From 5.1, 2, e < 5.1, 2, e @amsterdam.nl>
Subject **Re: rapportage review Oostbrug**
To 5.1, 2, e 5.1, 2, e @amsterdam.nl>, 5.1, 2, e < 5.1, 2, e @amsterdam.nl>
Date April 8, 2026, 8:19:04 AM CEST

Van: 5.1, 2, e 5.1, 2, e @Rotterdam.nl>
Verzonden: Tuesday, April 7, 2026 5:00:38 PM
Aan: 5.1, 2, e 5.1, 2, e @amsterdam.nl>; 5.1, 2, e 5.1, 2, e @Rotterdam.nl>
CC: 5.1, 2, e < 5.1, 2, e @amsterdam.nl>; 5.1, 2, e 5.1, 2, e @amsterdam.nl>
Onderwerp: rapportage review Oostbrug

Nogmaals dank voor jullie eerste bespiegelingen op ons 90% ref. ontwerp.
Wij zien jullie eindverslag graag tegemoet.

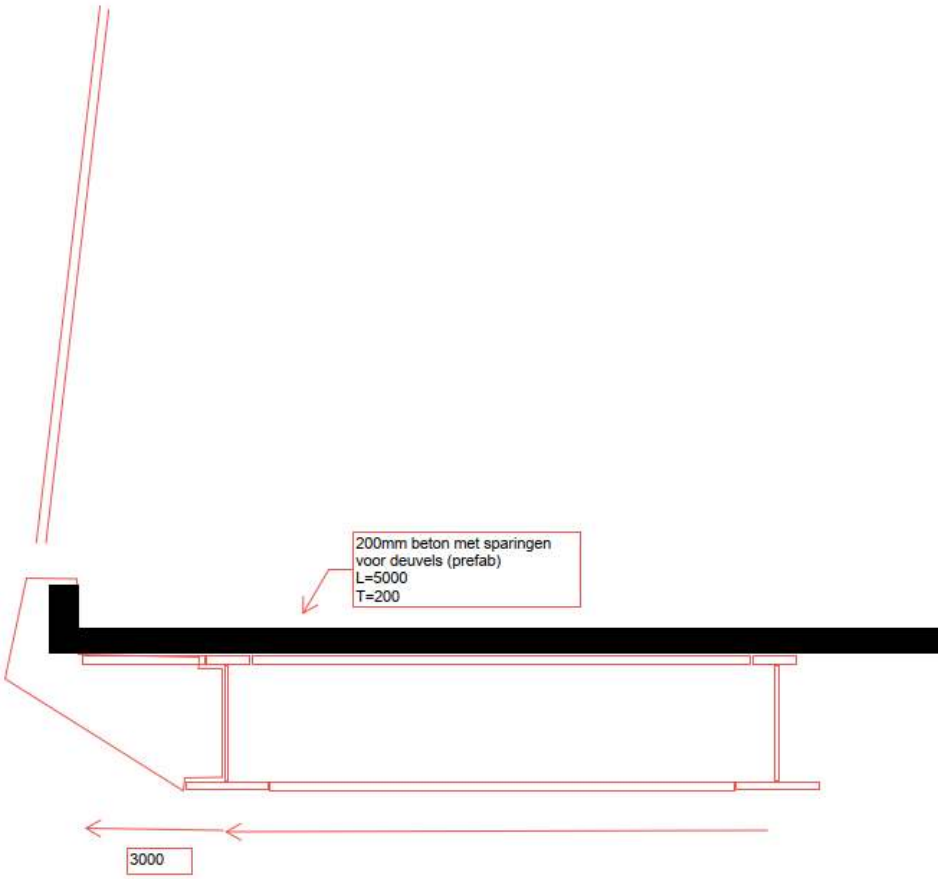
Stijfheid onderbouw kelder (zonder koppeling) zien we nog als groot risico bij dubbele bascule maar de toepassing van verloren bouwkuipen zal een niet nader onderbouwde substantiële bijdrage leveren aan de stijfheid.
